Wyjaśnienia treści SWZ na stronę internetową prowadzonego postępowania

Dotyczy: postępowania o udzielenie zamówienia publicznego prowadzonego w trybie przetargu nieograniczonego pn. „Dostawa przedmiotów umundurowania i wyekwipowania – koszulobluzy, kurtki, kombinezony, swetry”, nr sprawy 44/2025/D

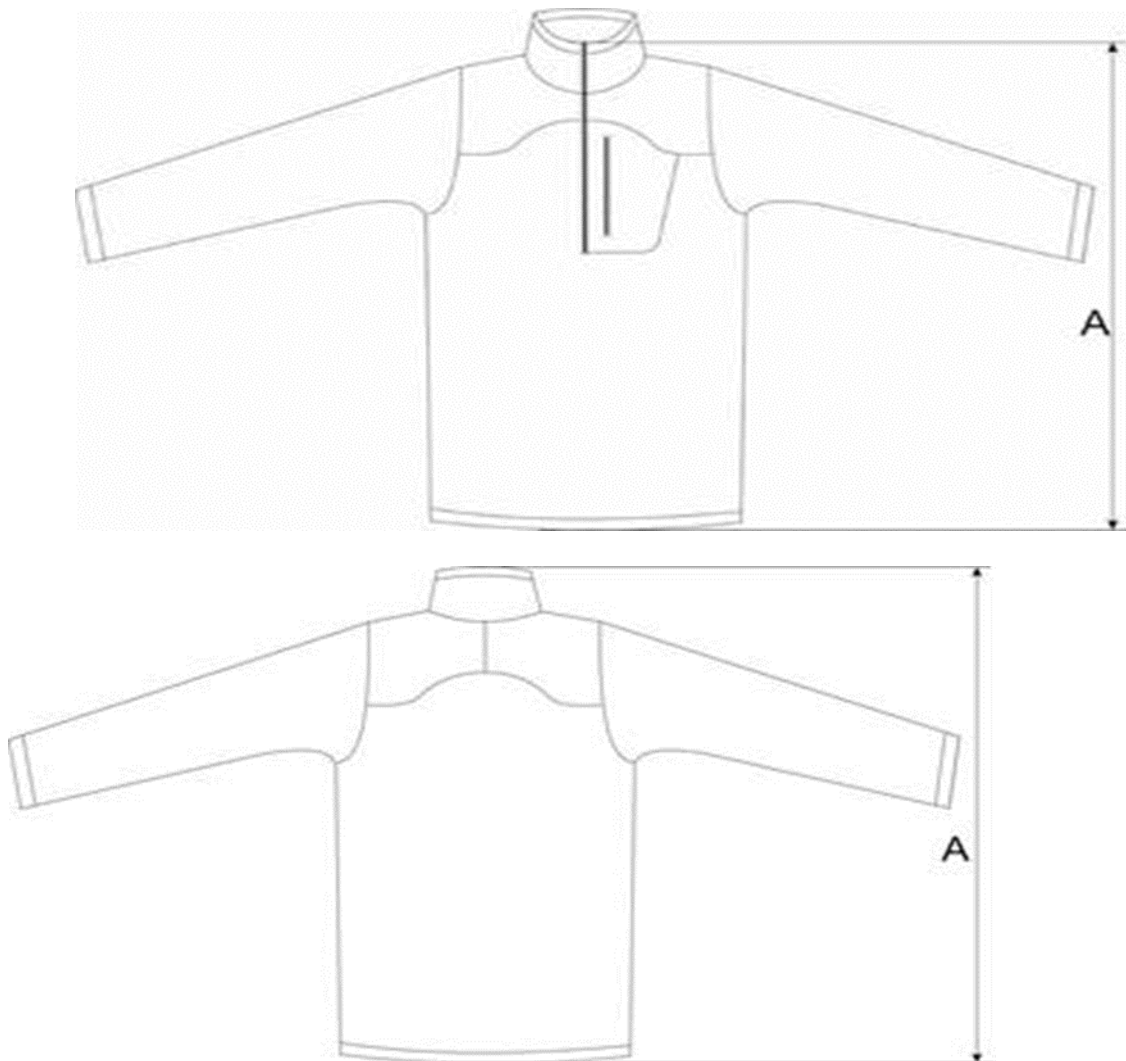
Na stronie 7 i stronie 9 Rysunek swetra przód, tył. Sposób pomiaru pkt. „A”. Prosimy o doprecyzowanie sposobu pomiaru wymiaru „A”. Czy długość swetra w przodzie i w tyle mierzona jest przez środek przodu i środek tyłu od górnej krawędzi stójki do dołu wg rysunków? Zwyczajowo górna krawędź stójki z boku nie bywa punktem odniesienia do pomiaru długości przodu i tyłu, jak sugeruje rysunek na str. 7.

Zamawiający informuję, iż pomiar A wykonany z tyłu od najniższego punktu, przez środek, do najwyższego punktu stójki

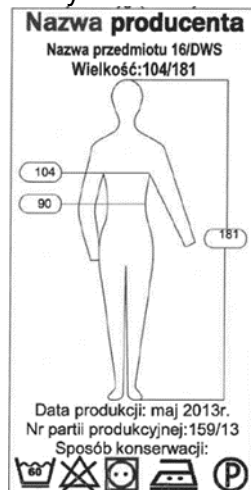
1. Zmianę pkt. 12 W NR 11 XJDKWS pkt. 12 „składanie, pakowanie”

Wszystka Firmowa aktualnie ma mieć dane zgodnie z przykładem wyglądu wszywki:

Wnoszę o zmianę wszywki firmowej na:

Zamawiający nie wyraża zgody na zmianę zaproponowaną przez Wykonawcę.
